**LA PERGOLA DEL PARQUE
MACEO**

El Negociado de Construcciones Civiles y Militares ha tenido conocimiento del acuerdo adoptado por la Comisión de Urbanismo del Colegio Nacional de Arquitectos, que integran los ingenieros Febles, Navarrete, Lenz y Acosta, resolviendo la consulta elevada por el doctor Luis Machado, presidente de la Corporación Nacional del Turismo.

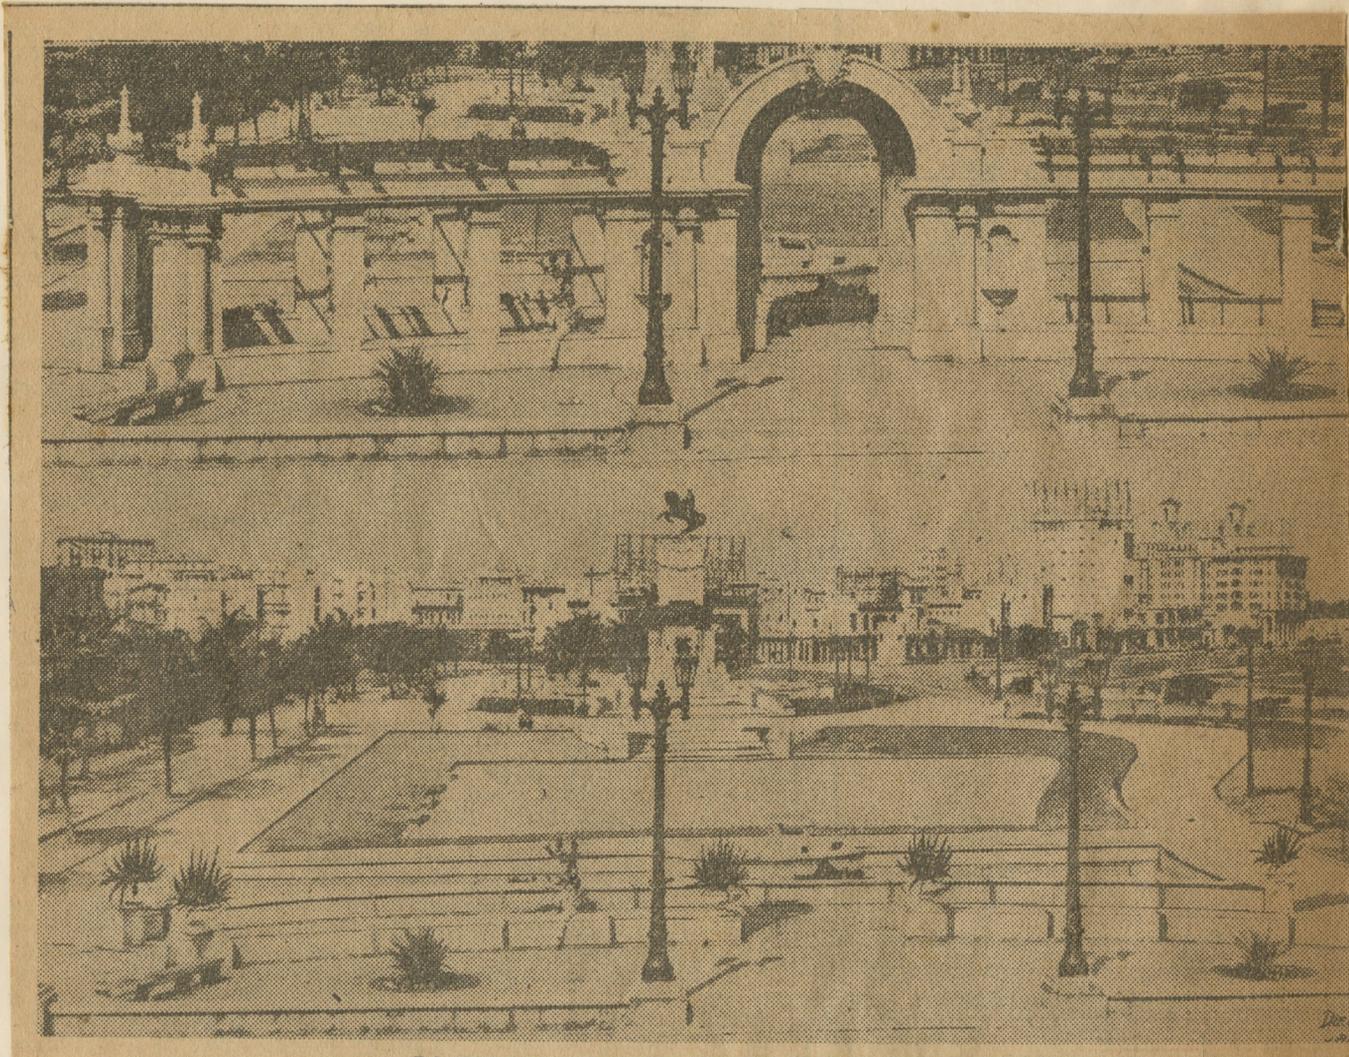
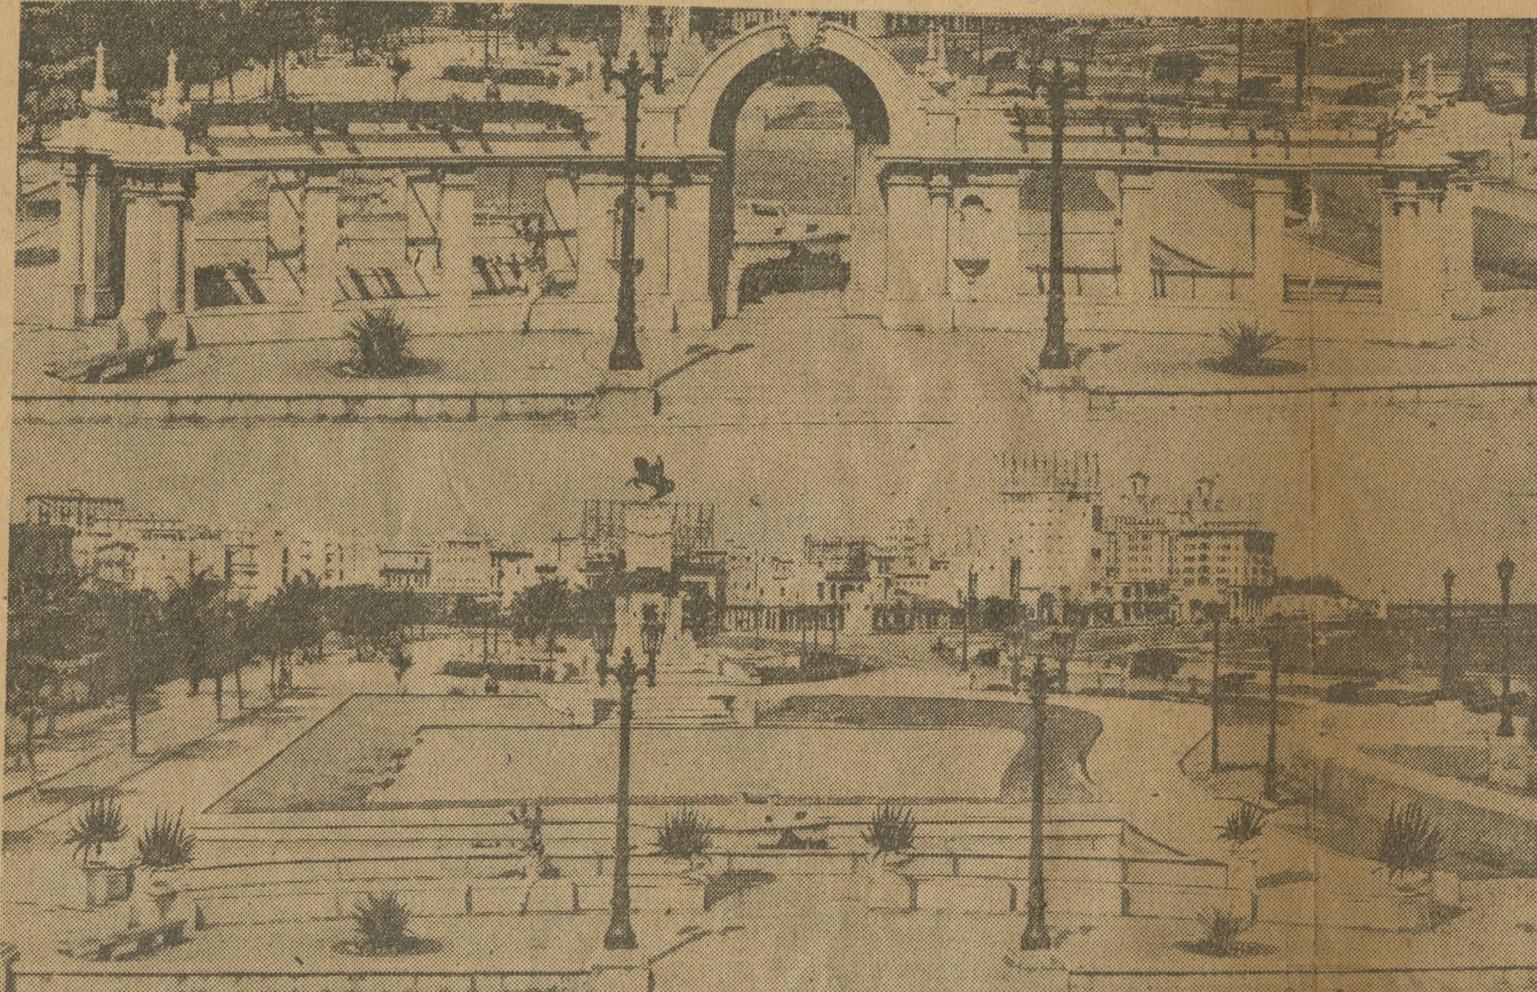
Este se refiere a la conveniencia de retirar del Parque Maceo la pérgola allí existente y que como se sabe muchas personas entendidas en la materia estiman que quita la vista al monumento del Lugarteniente Antonio Maceo, llenando de por sí, indebidamente, todo el parque.

La comisión de Urbanismo a que nos referimos entiende que el parque Maceo ganaría en condiciones estéticas con la retirada de la pérgola en cuestión y al propio tiempo recomienda que de efectuarse la medida debe encargarse el estudio de este particular a arquitectos especializados para que al propio tiempo busquen motivos de sombra y color tan necesitados en un parque que luce en la actuación tan árido.

Otras opiniones que se han formulado en relación de si debe o no ser derribada la pérgola, se inclinan a que debe quitarse solamente el "nicho" de la misma y realizar trabajos al fondo que le quiten el aspecto funerario que tiene ese lugar.

LA PERGOLA DEL PARQUE DE MACEO DEBE DESAPARECER.— En esta composición fotográfica mostramos en la parte superior la pérgola del Parque de Maceo tal como aparece en la actualidad, que rompe la armonía del conjunto de este lugar de recreo, dándole aspecto de un Cementerio; y en la parte inferior, un "camouflage" fotográfico, debido al acuarelista Guevara y al fotógrafo Latorre, mostrando cómo se vería el Parque una vez suprimida la pérgola, para lo cual sugiere el arquitecto Manuel Febles Valdés, debe convocarse a un Concurso entre sus compañeros de profesión para seleccionar el mejor estudio sobre embellecimiento de ese hermoso parque.
